Associazione "Vivere in Valdiseive"

OGGETTO: Procedimento di Valutazione di Impatto Ambientale, integrato ai sensi dell'art. 10, c.3 del D.Lgs. 152/2006 con la Valutazione di Incidenza di cui all'articolo 5 del D.P.R.357/1997, comprensivo dell'autorizzazione paesaggistica di cui all'art. 146 del D.Lgs. n. 42/2004 e della Verifica del Piano di Utilizzo delle Terre e Rocce da Scavo, D.P.R. 120/2017, art. 9, per il progetto: SS 67 "Tosco Romagnola" per i lavori di adeguamento del tratto tra la località S. Francesco in Comune di Pelago e l'abitato di Dicomano. Variante di Rufina (FI). Lotto 2A - 2B.

In qualità di Presidente pro tempore dell'Associazione " Vivere in Valdisevie" (CF: 94178730480) con sede legale c/c Avv. Duccio Sebastiani, Firenze in Viale E. Torricelli n. 15 – CAP-50125 (FI).

Foto 4

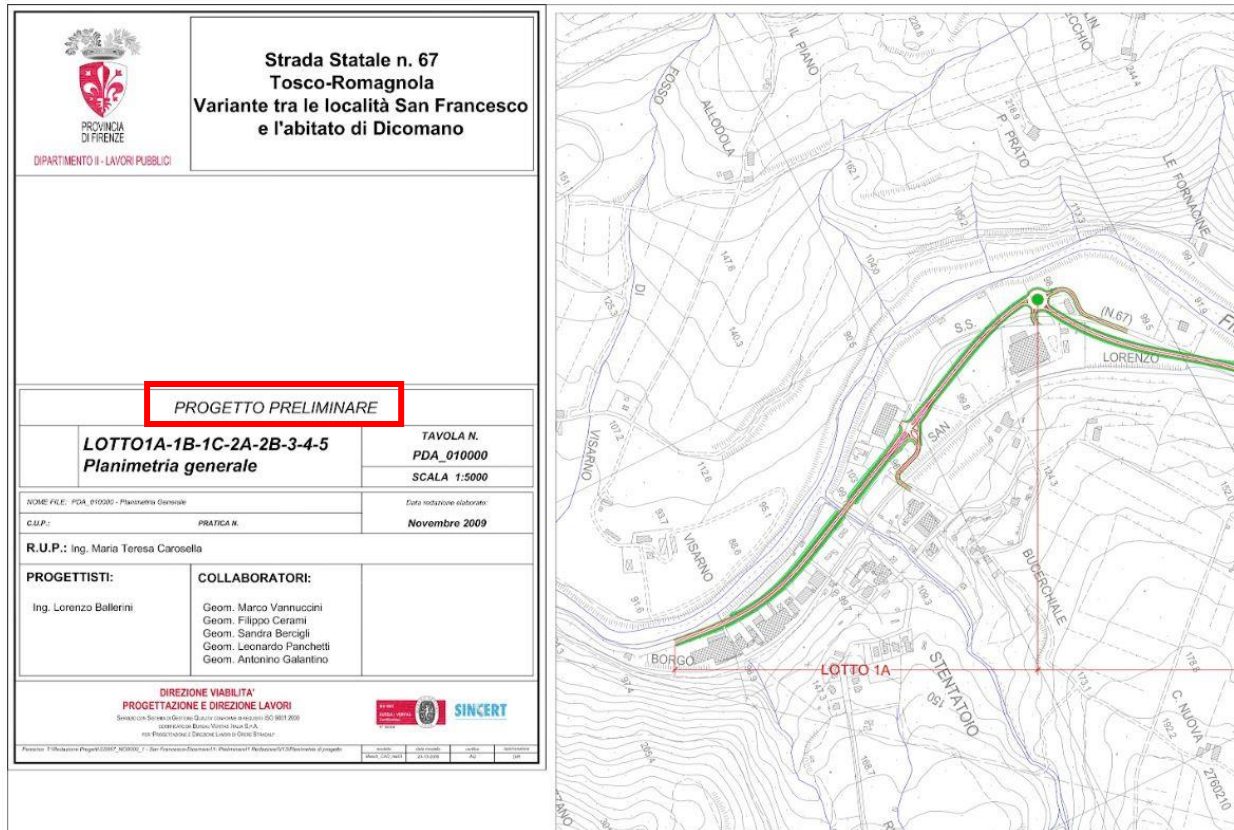
E se anche ci fossero, ci chiediamo: perché la VIA allora non avviene su tutto il tracciato dei 13 km. e non solo sullo stralcio (dovendo valutare tutti gli impatti ambientali, anche cumulativi, che non erano pochi)? Sempre nella relazione citata all'inizio, troviamo un'immagine a pag. 2, che è appunto tratta dal progetto preliminare del 2010 (di cui trovate tutta la planimetria dei 13 km. a questo link: <https://drive.google.com/file/d/1fh2pqjNyAhEKJvwJ5IXXZq2nL0JEcr2Z/view?usp=sharing>). Andando ad ingrandire la parte descrittiva, si legge ben chiaro che trattasi di PROGETTO PRELIMINARE. (Foto 4)

Foto 5

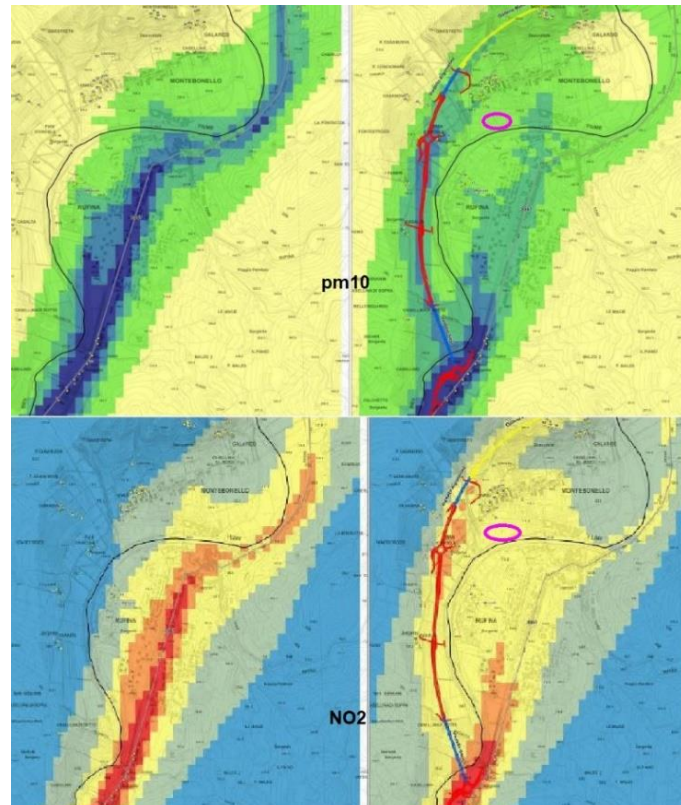
Oltre a questa mancanza, notiamo che comunque sia, in questa area, vi sarà un accumulo degli inquinanti visto lo sbocco anche della vicina galleria (a ridosso anche dei molti edifici che si trovano in quella zona). Per correttezza diciamo che la fabbrica insalubre è rimasta al centro del paese, e in un certo senso lo è anche di Rufina, anche se è separata dal fiume Sieve. Nella foto 5, il cerchio in rosa (a dx) è l’area dove è situata la fabbrica (in quella zona ci sono anche altre attività artigianali).

Nelle fotosimulazioni delle emissioni NO2, ci sembra strano anche che tutto il centro di Rufina (eccetto davanti alla Coop), rimanga tra 0,5 e 1 (mcg/mc – colore giallo). In quanto c’è anche la Stazione Ferroviaria con diversi parcheggi sempre pieni di auto, ed una circolazione interna che crea un movimento dovuto agli spostamenti tra scuola, lavoro, servizi, sport, quasi esclusivamente sempre nelle ore di punta. Ed è impensabile immaginare di diminuire il traffico interno e/o generato dalle attività locali, o che coloro che arrivano da Pontassieve o Dicomano, possano preferire la nuova variante per arrivare nel centro abitato di Rufina (con dispendio di km. inutili). A Rufina c’è anche un distributore di benzina, che si presume possa essere attrattivo per gli automobilisti per rifornirsi del carburante, anch’esso determina movimento dei mezzi in quel luogo (pesanti e non).

Foto 9

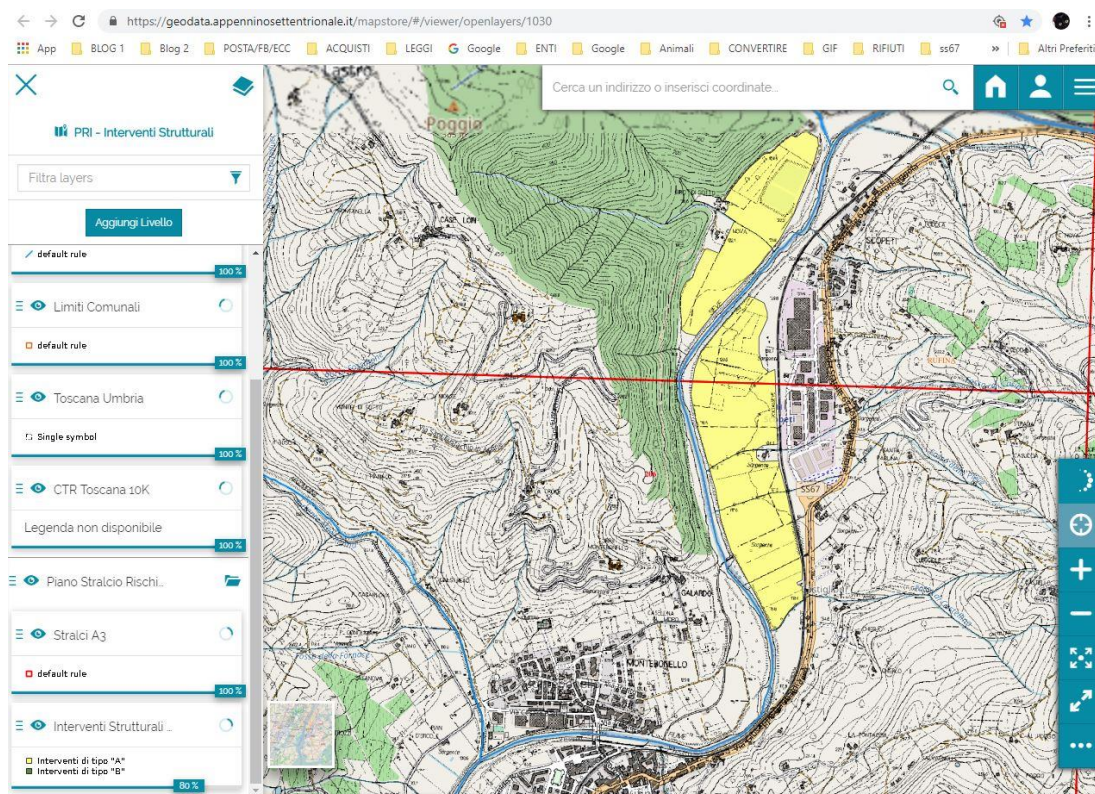
- **Casse di Espansione a Scopeti** ([Ordinanza Commissariale N°122 del 8/9/2022 Regione Toscana](#)).
Foto 9

I piloni del viadotto che esce dalla galleria per congiungersi alla rotatoria di Scopeti, ricadono in gran parte nella cassa di espansione in riva sinistra del fiume Sieve, dividendola in due. **Eventuali volumi compensativi alla naturale espansione dell'acqua in caso di esondazione, e per non aggravare il RISCHIO a valle, da dove vengono recuperati? Lo ribadiamo anche più avanti.**

Foto 17

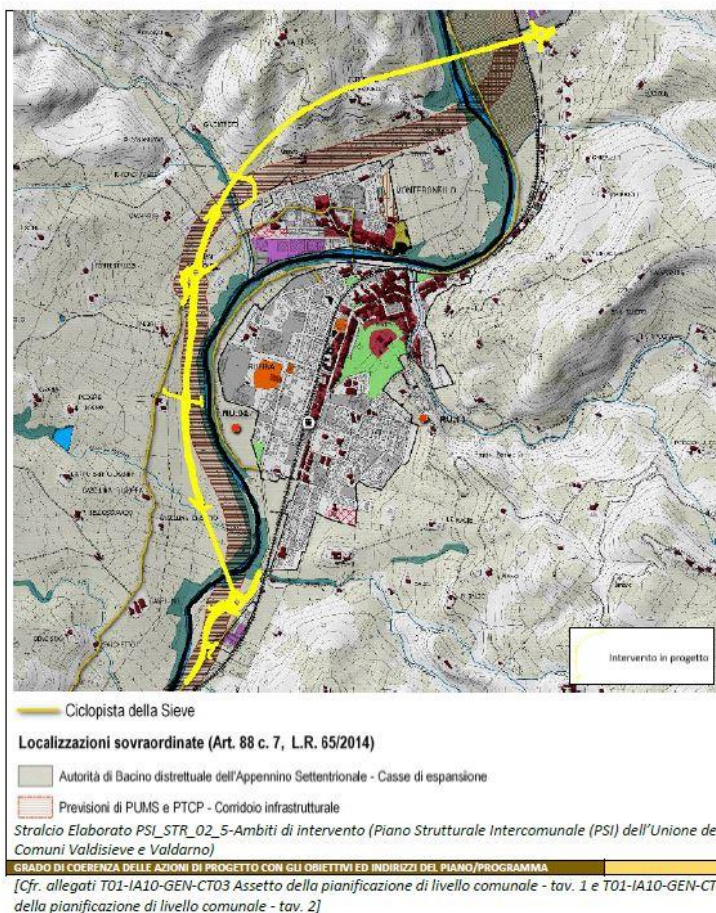
Inoltre percorre un tracciato completamente al di fuori del corridoio infrastrutturale previsto che era stato lasciato abbastanza largo proprio per permettere di adagiarsi il nuovo tracciato, anche se avesse avuto bisogno di qualche correzione, comunque rimanendoci dentro. Foto 17

Foto 21

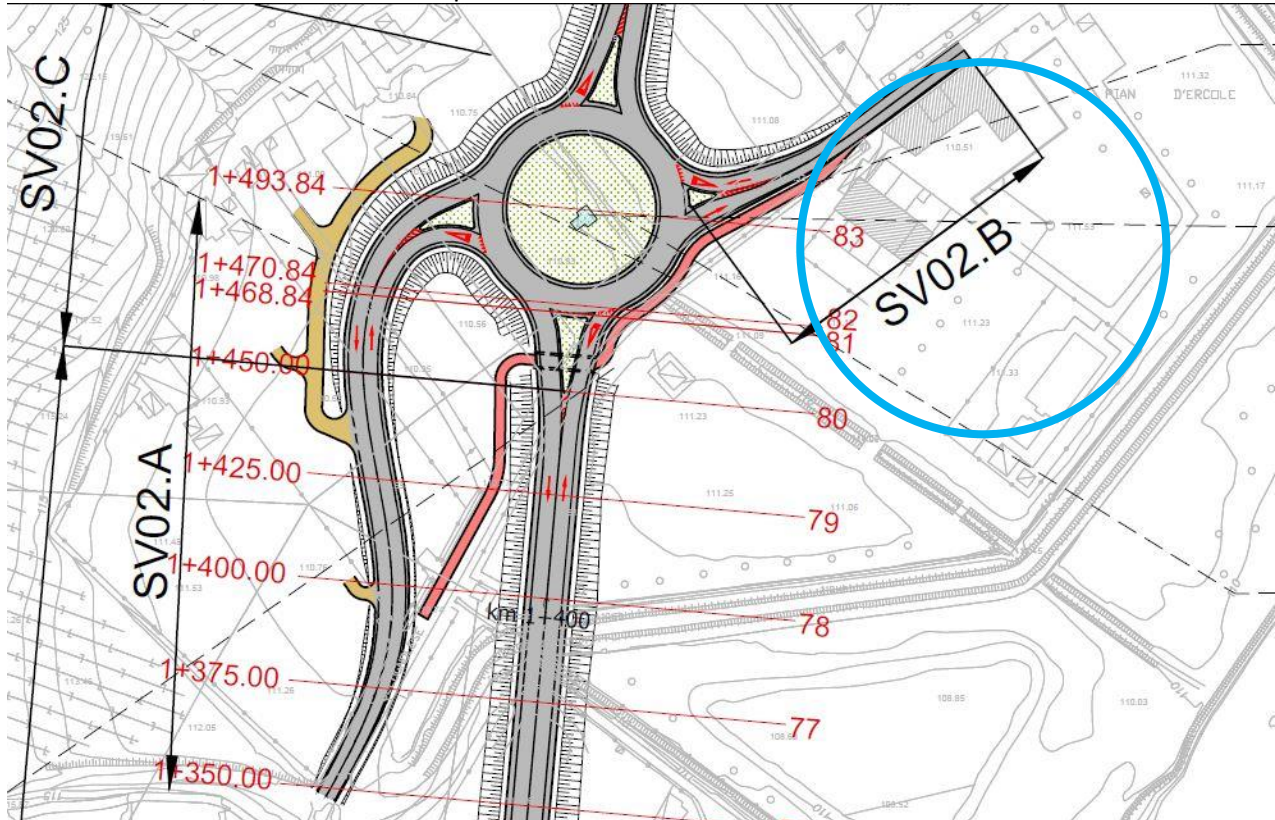
Intanto partiamo dal solito **rilevato** rispetto al piano di campagna: come si vede nelle foto 21 (T011A20GENPP01), 22 (rendering simulato) e 23 (Google Maps), l'**uscita** per Montebonello finisce quasi direttamente dentro alle finestre dell'Albergo Pian d'Ercole Resort (attualmente in vendita – cerchio blu). L'uscita è ancora in rilevato (stando al rendering) e passa proprio davanti al cancello e alle finestre della casa colonica principale (da dove passerà poi anche la mini pista ciclabile), e circa alla stessa altezza della palazzina dei mini appartamenti (subito sulla destra).

Nei campi dove è prevista la rotatoria ci sono diversi **canali di raccolta dell'acqua** proveniente dai campi e vigne sovrastanti, anch'essi pieni di fossi che si ricollegano a quelli in piano che poi defluiscono in Sieve. I 2 fossi principali rimangono completamente **TOMBATI** (come si evince dalle planimetrie) a causa: uno della rotatoria stessa, uno sia dallo svincolo ovest che dal tracciato principale (tutti in rilevato) minimo di 4 metri. Soprattutto quello sotto la rotatoria è già oggi causa anche di allagamenti dei campi durante piogge intense perché il materiale che viene portato dalla collina tende ad ostruirlo lungo il percorso, formando dei tappi. Che il materiale, durante la pioggia, venga trasportato dall'alto verso il basso sembrerebbe cosa palese da capire, a meno che non si faccia passare una tubazione enorme sotto strada fino alla Sieve (che piano piano però si riempirebbe, i contadini di quegli orti lo sanno bene, basta chiederlo a loro), ma non ci sembra di aver capito che sia così. Quindi quando ci saranno piogge intense quel punto costretto tra i rilevati di rotatoria, uscite e tracciato, diventerà una bella piscina.

Foto 24 pozzi e derivazioni

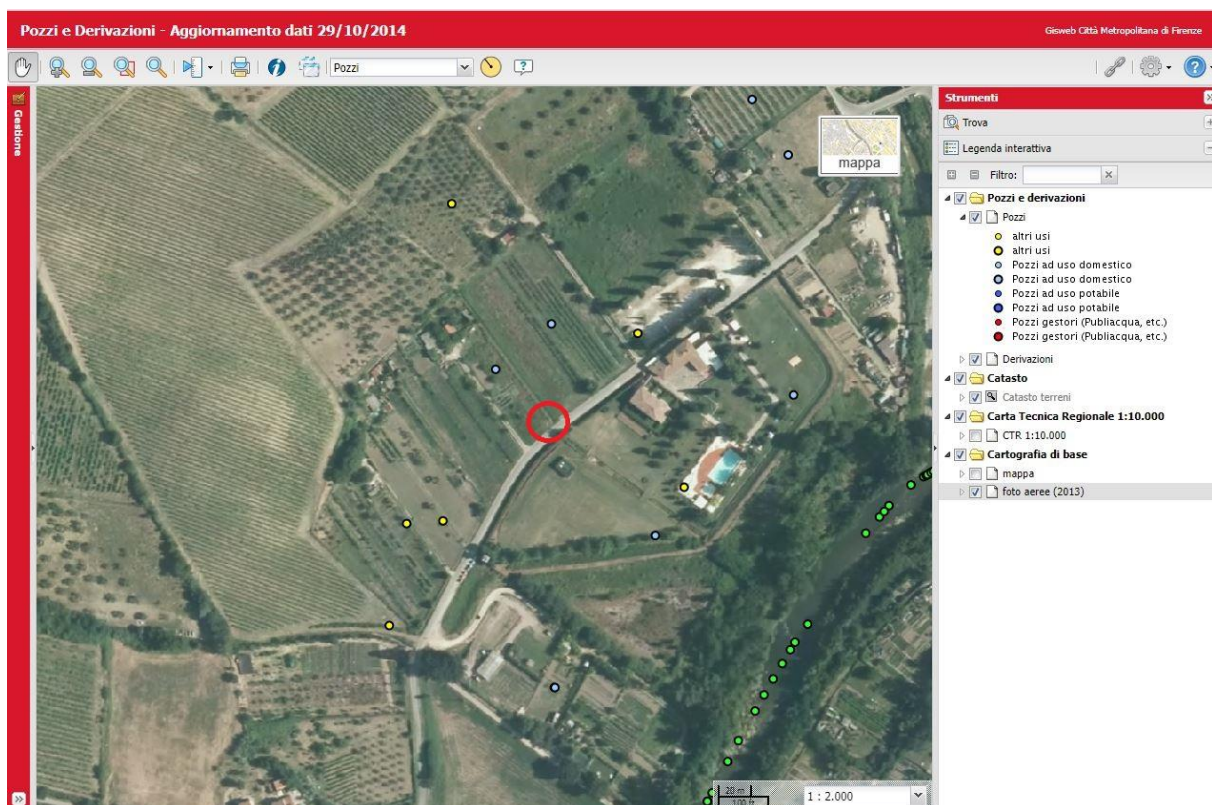
Addirittura un POZZO, a servizio di 3 famiglie (oltre agli orti) che vi hanno la residenza, RESTA completamente SOTTERRATO sotto la ROTATORIA. Stiamo scherzando? Foto 24

Nella foto sopra l'immagine della [mappa](#) dei pozzi e derivazioni della Città Metropolitana di Firenze, che tuttavia non è aggiornata, oltre a quello in rosso ne mancano anche altri (l'ultimo aggiornamento risale al 2014).
